Réponse à une demande de
permission de voirie

N° de dossier : 1039828/CAN400464/2402911 /
Date : 10/06/2024
Contact : Benedicte GACHE

15140 ST CIRGUES DE MALBERT - RD542.

PROPOSITION D'IMPLANTATION
CONSEIL DÉPARTEMENTAL / PAT/ DM
SERVICE GESTION DU TERRITOIRE MAURIAC
RD n°542

Schéma n°9 sous chaussée RD catégorie 1 niveau 2b, cat.2 et cat.3 pour tranchée "isolée" et "longitudinale"

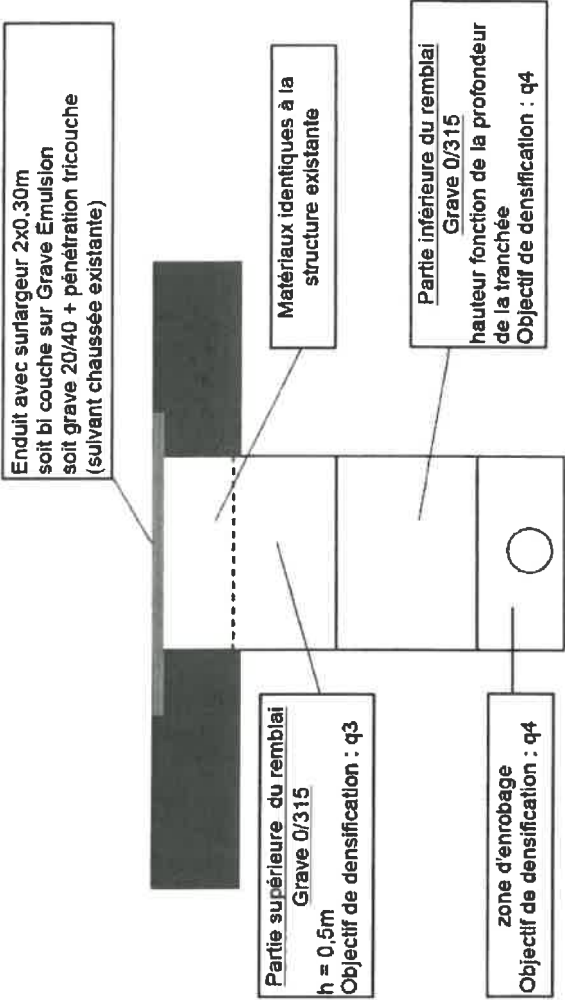
N° RD	Catégories et niveaux RD Cat.1 niv 1 Cat.1 niv 2a Cat.1 niv. 2b Cat. 2 Cat 3	Repère Plans joints	Côté de la route D ou G suivant le sens des PR	Technique * TT, TE, FD, F, SA	LONGUEUR SOUS DOMAINE PUBLIC				N° du schéma type applicable (schémas annexés à la PI) observations diverses
					Sous Chaussée	Sous accotement			
						En rive de chaussée et jusqu'à 0,75m du bord de ch.	Entre 0,75m et L égal à profondeur de tranchée	Au-delà de L	
542	Cat 3	PR 0+990	G	TT	2 m				Schéma 9 avec finition en enrobé à chaud Passer la gaine sous le caniveau

Faire attention au réseau pluvial, grilles, aqueducs, passages busés ou maçonnés

Une chambre sera posée sur la conduite existante ; le niveau supérieur de la chambre ne dépassera pas le niveau de la chaussée
